**Bebauungsplan Nr. 49/7**

**Plangebiet: Bereich zwischen Ringstraße und Burggasse im Siegburger Zentrum**

- Behandlung der eingegangenen Stellungnahmen
- Satzungsbeschluss

**Eingegangene Stellungnahmen und Abwägungsvorschlag der Stadtverwaltung**

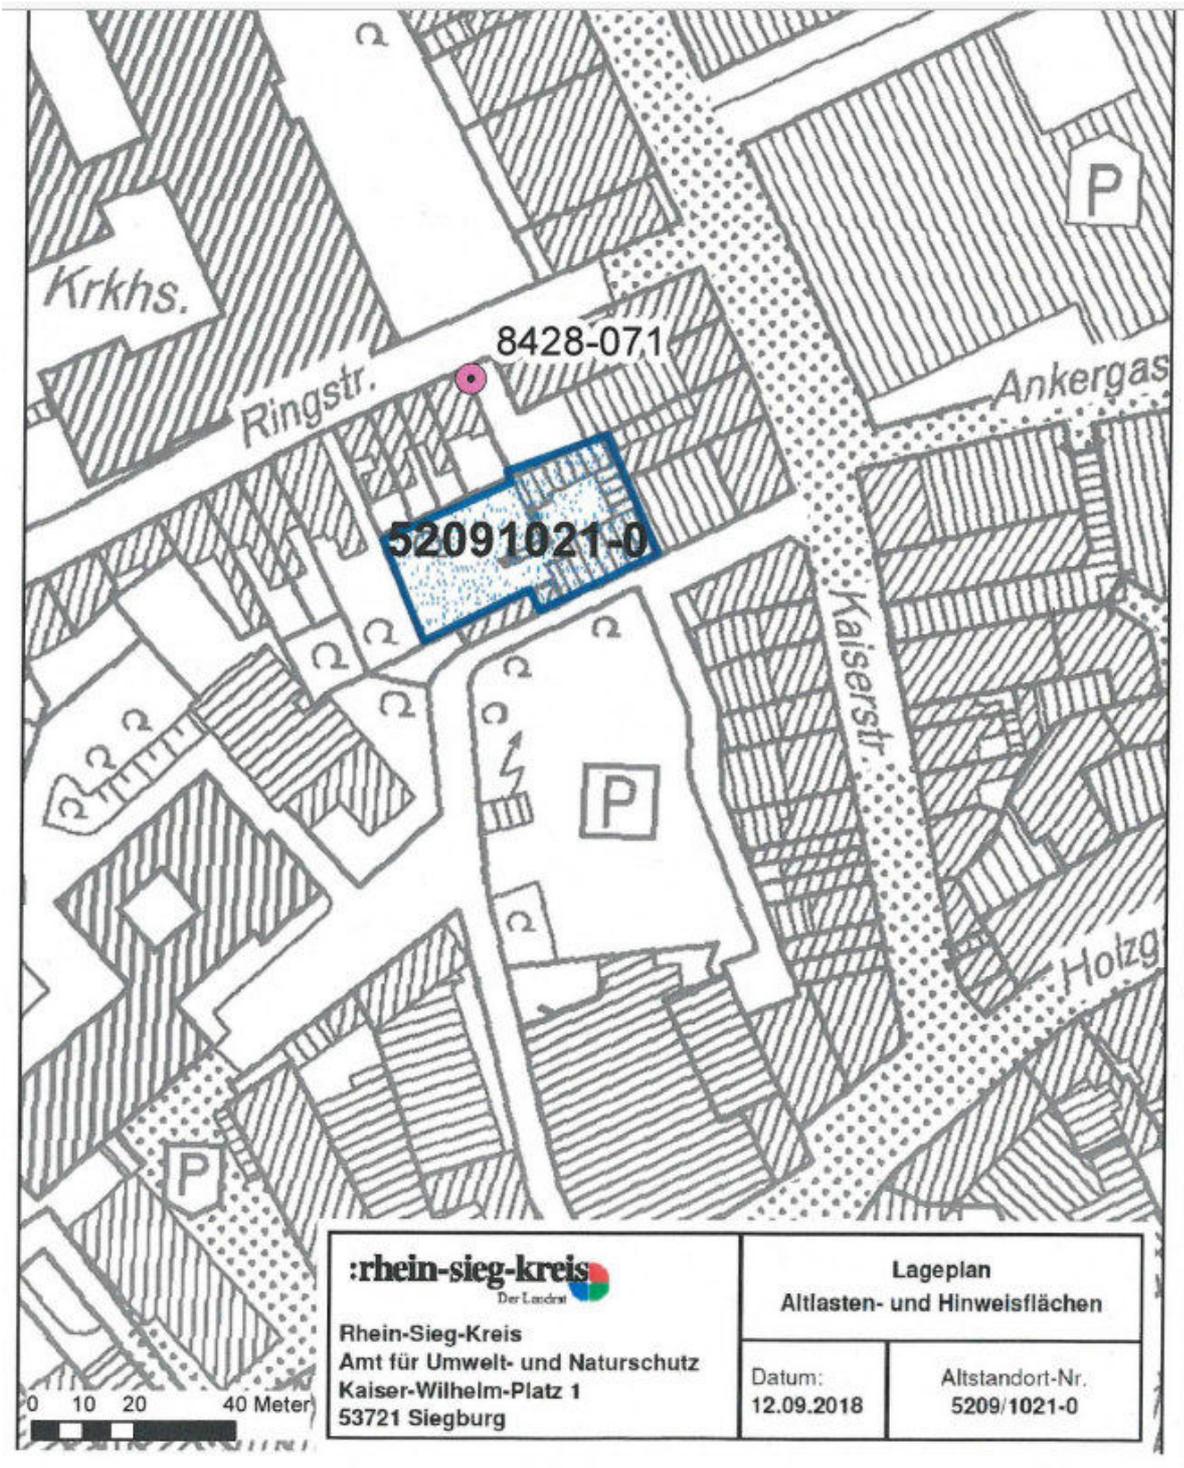
Im nördlichen Randbereich des Plangebietes, neben dem rückzubauenden Haus „Ringstraße 60“, befindet sich die Grundwassermessstelle mit der Nr. 8430-071 (siehe Anlage 2). Diese Messstelle wird auch zukünftig zur weiteren Grundwasserbeobachtung benötigt.

Im Rahmen der geplanten Baumaßnahme/Rückbaumaßnahme ist dafür Sorge zu tragen, dass die Messstelle erhalten wird. Es wird angeregt, die Lage der Grundwassermessstelle im Bebauungsplan zeichnerisch darzustellen und auf den erforderlichen Erhalt hinzuweisen.

Sollte es dennoch erforderlich werden die Grundwassermessstelle rückzubauen, ist für die Positionierung und den Bau dieser Ersatz-Grundwassermessstelle im Vorfeld eine Rücksprache mit dem Rhein-Sieg-Kreis, Amt für Umwelt- und Naturschutz, Fachbereich Boden- und Grundwasserschutz vorzunehmen.

Die Lage der Grundwassermessstelle wurde nachrichtlich in der Planzeichnung dargestellt.

*Im nördlichen Randbereich des Plangebietes, neben dem rückzubauenden Haus „Ringstraße 60“, befindet sich die Grundwassermessstelle mit der Nr. 8430-071. Diese Messstelle wird auch zukünftig zur weiteren Grundwasserbeobachtung benötigt. Im Rahmen der geplanten Baumaßnahme/Rückbaumaßnahme ist die Messstelle zu erhalten.*

**Schnitt**

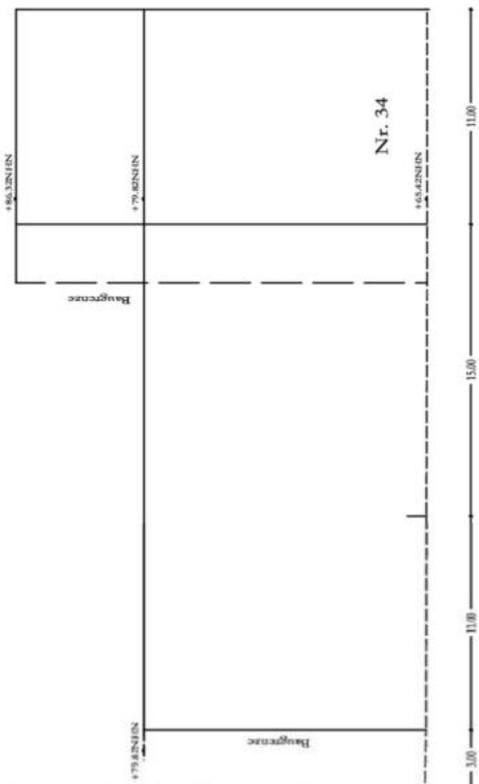
Eine Begrenzung der Gebäude und Wandhöhen im Bereich des MK(3) auf das in der textlichen Festsetzung des Bebauungsplans vorgeschlagene Maß, erschwert eine zukünftige Instandsetzung, Sanierung und Nutzung des Objekts ‚Bartmännchen‘ als Schankwirtschaft, Geschäfts- Büro- und Verwaltungsfläche, sowie das Schaffen von zusätzlichem Wohnraum in den oberen Geschossen in einer unverhältnismäßigen Art und Weise.

Die erwartbaren Baukosten einer Sanierung und Instandsetzung des ‚Bartmännchen‘, sind aus unserer Sicht nur durch die Schaffung einer zusätzlichen Wohneinheit in einem *dritten Vollgeschoss* wirtschaftlich. Dies ist jedoch nach bestehender Entwurfslage des Bebauungsplans 49/7 nicht zulässig (Siehe detaillierte Begründung und Projektentwurf unten).

***Es wird daher folgende Änderung der textlichen Festsetzung des Bebauungsplans 49/7 vorgeschlagen:***

Ziel des Bebauungsplanes ist in erster Linie, Planungsrecht für den neuen Verkehrsstich zwischen Burggasse und Ringstraße zu schaffen. Gleichzeitig soll innerhalb des Plangebietes ein qualitätvoller, öffentlich zugänglicher Grünraum entstehen, der den Verlauf des historischen Stadtgrabens und die Stadtmauer an diesem Standort erlebbar macht. In den übrigen Bereichen wurden weitestgehend die Festsetzungen aus den bisherigen Bebauungsplänen übernommen, Angleichungen der Festsetzungen wurden lediglich in den Bereichen vorgenommen, in denen die Bestandsbebauung bereits das festgesetzte Maß der baulichen Nutzungen übertrifft. Im Bereich „Bartmännchen“ in der Burggasse 5 fassen Baugrenzen den Bestand ein. Die historische Stadtmauer bildet die Rückfassade des Gebäudes. Auf der Vorderseite verläuft die Burggasse, auf der Ostseite ist der neue Verkehrssteg geplant und demgemäß „öffentliche Verkehrsfläche“ festgesetzt, auf der Westseite schließt private Grundstücksfläche an. Die Liegenschaft Burggasse 5 ist auf diesen Bereich begrenzt. Aufgrund der Gegebenheiten vor Ort ist bereits heute nur eine geringe Bebauungstiefe von ca. 5,00 m möglich. Eine Erhöhung der max. zul. Gebäudehöhe um 4,40 m hätte aufgrund der geringen Bebauungstiefe zur Folge, dass an diesem Standort ein Baukörper mit unverhältnismäßigen Proportionen entstehen könnte. Es wird auch darauf hingewiesen, dass der Grundstücksbereich hinter dem Bartmännchen bereits heute aufgrund des natürlichen Geländeverlaufs (Stadtgraben) deutlich tiefer (ca. 3,50 m Höhenunterschied) liegt, sodass der Baukörper von der Rückseite aus betrachtet, heute im Bestand bereits sehr hoch erscheint. Eine Erhöhung des Maßes der baulichen Nutzung um ein weiteres Vollgeschoss würde diesen Eindruck noch verstärken. Gleichzeitig wäre eine zunehmende Verschattung des neu entstehenden Grünbereiches die Folge. Die derzeit im Entwurf festgesetzte Wand- und Firsthöhe ermöglicht eine Angleichung der Höhen um ca. 1,10 m gegenüber dem Bestand, sodass bei Sanierung und Instandsetzung des Gebäudebestandes ein gewisser Spielraum zur Verfügung steht, um den baurechtlichen Vorgaben und die technischen Aspekte während der Umsetzung gerecht zu werden. Auch die Belange der Denkmalpflege sind im Zusammenhang mit einem Abriss oder einer Sanierung des „Bartmännchens“ zu berücksichtigen. Baudenkmalrechtliche Belange können im Detail erst im Rahmen eines Baugenehmigungsverfahrens oder eines möglichen Abrisses des Gebäudes geklärt werden. Der Abriss des Bartmännchens bedarf einer baudenkmalrechtlichen Erlaubnis. Die historische Stadtmauer ist in jedem Fall bei allen baulichen Maßnahmen zu sichern und zu erhalten.

Aus den o.g. städtebaulichen Gründen und den Belangen der Denkmalpflege schlägt die Stadtplanungsabteilung vor, hinsichtlich des Maßes der baulichen Nutzung an den bisherigen Festsetzungen im Entwurf festzuhalten und nicht dem Vorschlag gem. Stellungnahme IJD zu folgen. Da somit gem. geplanter Festsetzungen kein weiteres Geschoss im Bestand oder bei Neubau entstehen kann, ist das Thema „Wohnen“ in den oberen Geschossen (wie von der IJD angeregt) nicht relevant.

Entwurfsplanung „Freianlagen“, Planungsgruppe „Steg zur Burg“, Stand: Jan. 2024

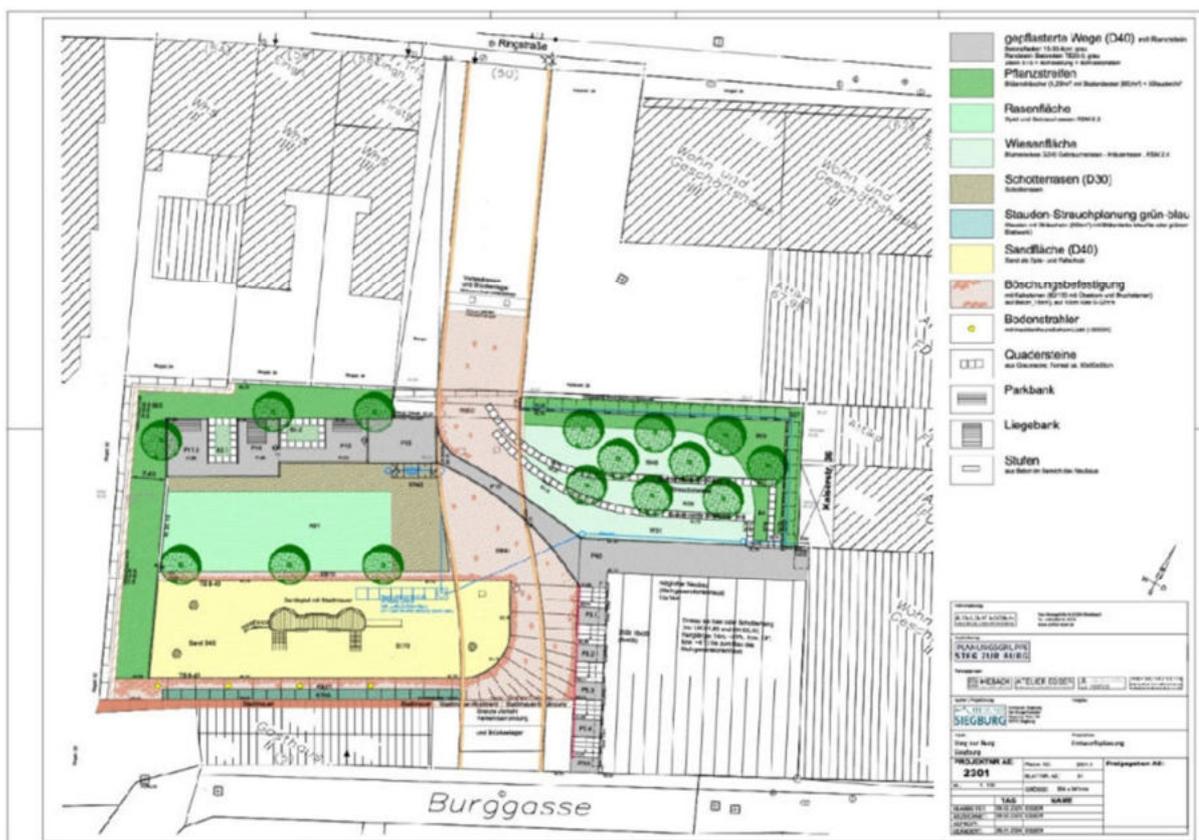
In der Stellungnahme werden Bedenken der Anlieger hinsichtlich der festgesetzten Grünfläche erhoben, da die Nutzung im Bebauungsplanentwurf bislang nicht näher konkretisiert wurde. Die Begrünung der Fläche an sich wird grundsätzlich begrüßt.

Zum Zeitpunkt der Durchführung der öffentlichen Auslegung des Planentwurfs lag noch kein konkretes Nutzungskonzept für die innerhalb des Plangebietes festgesetzte öffentliche Grünfläche vor. Im Rahmen des ISEK soll in diesem Bereich eine öffentlich zugängliche Grünfläche mit Aufenthaltsqualität entstehen, der historische Stadtgraben sowie die Stadtmauer sollen erlebbar gemacht werden. Nach Durchführung eines öffentlichen Ausschreibungsverfahrens für die Planungsleistungen „Verkehrsstich“ und „Gestaltung Freianlagen“ lagen im September 2023 die Vorentwurfsplanungen vor, auf deren Grundlage der STEP-Antrag 2024 (Stadtentwicklungspläne) bei der Bezirksregierung Köln fristgerecht eingereicht wurde, um Fördermittel für die Realisierung des geplanten Verkehrstegs und die Gestaltung der umgebenden Freianlagen zu beantragen. Das Konzept für die Gestaltung der neu entstehenden öffentlichen Grünflächen mit dem zugehörigen Nutzungskonzept wurde in enger Abstimmung zwischen dem mit der Planung beauftragten Ingenieurbüro und der Stadtverwaltung Siegburg erstellt. Während des Planungsprozesses hat es neben den Teilnehmungsformaten im Rahmen des Bebauungsplanverfahrens seither immer wieder Abstimmungsgespräche mit einem engen Austausch mit den von den Planungsabsichten der Stadt unmittelbar tangierten Eigentümern der Nachbargrundstücke gegeben. Anregungen zur Gestaltung der Fläche seitens der Anlieger wurden dabei im aktuell vorliegenden Entwurf berücksichtigt und in das Plankonzept zur Gestaltung der Freianlagen integriert.

Der aktuelle Entwurf der Freiraumplanung und des Nutzungskonzeptes gestaltet sich wie folgt:

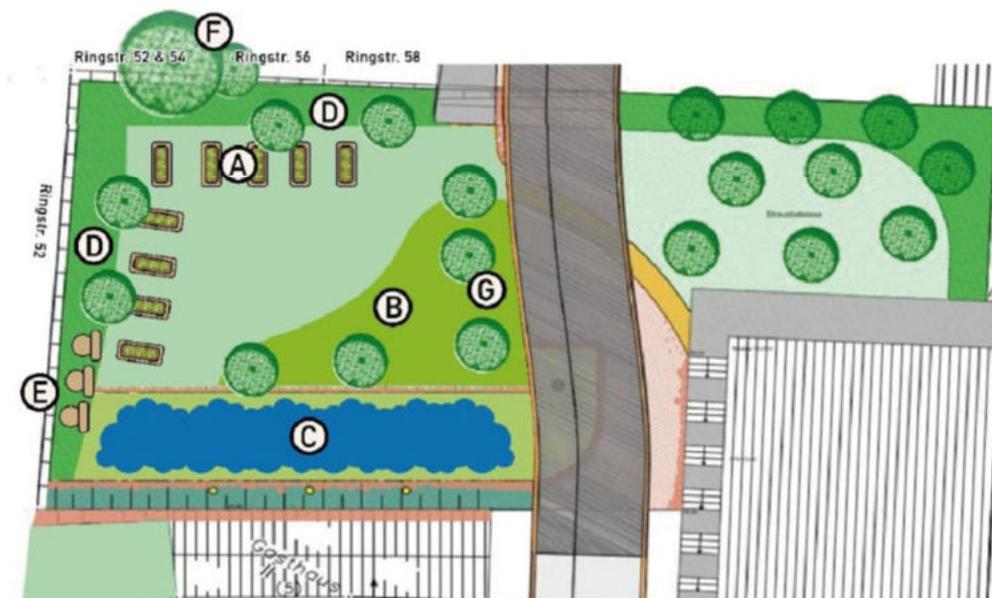
(D) Als sichere Abgrenzung und Puffer zu den Grundstücken der Ringstraße 52 - 58 bietet sich eine Weißdornhecke an. Sie ist als Nahrungspflanze für Vögel und viele Insekten, zeitgleich als sichere Nistmöglichkeit, ökologisch besonders wertvoll. Weiterhin bietet sie einen nahezu undurchdringlichen Puffer zu den Grundstücken und ist äußerst robust und pflegearm. Alternativ die Alpen-Johannisbeere oder recht klassisch die Hainbuche.

(E) Aktuell ist eine Fledermauspopulation in der Brache ansässig, vermutlich im alten Möbelhaus. Hier könnten in einem geschützteren Bereich, nahe dem Bartmännchen, Nistkästen dafür sorgen, der Population wieder Raum zurückzugeben. Am Bartmännchen selbst wäre eine Installation am Dach nur mit Einverständnis der Eigner möglich. Zudem würde die geplante direkte Beleuchtung der Stadtmauern einen Bezug der Nistkästen wahrscheinlich verhindern. Daher bieten sich Nistkästen auf Pfeilern an (Robinie naturbelassen, mind. 3-4m hoch).

(F) Die bestehenden Bäume an den Grundstücksgrenzen Ringstraße 52-56 sind unbedingt zu erhalten. Die Bäume stehen auf den Grundstücken Ringstraße 52 und 54, ragen allerdings in das Grundstück 56 und den Freiraum. Das obere Wurzelwerk wäre allerdings beim Rückbau des Pflasters mit grobem Gerät in diesem Bereich gefährdet. Bei den beiden Bäumen handelt es sich um eine etablierte Haselnuss und einen Efeubaum. Beide werden von vielen Vögeln als Nistmöglichkeit genutzt und bieten unzähligen Wildbienen und vor allem Schmetterlingen zur Blütezeit Nahrung. Dies gilt insbesondere für den Efeubaum. Zu guter Letzt leisten sie einen immensen Beitrag zur Beschattung der oben genannten Grundstücke 52-56 und deren Wohnräumen im hinteren Bereich.

(G) Es bietet sich an, einige weitere Bäume auf der anderen Seite des Stegs einzupflanzen. Diese könnten für einen homogenen Effekt beim Beschreiten des Stegs sorgen.
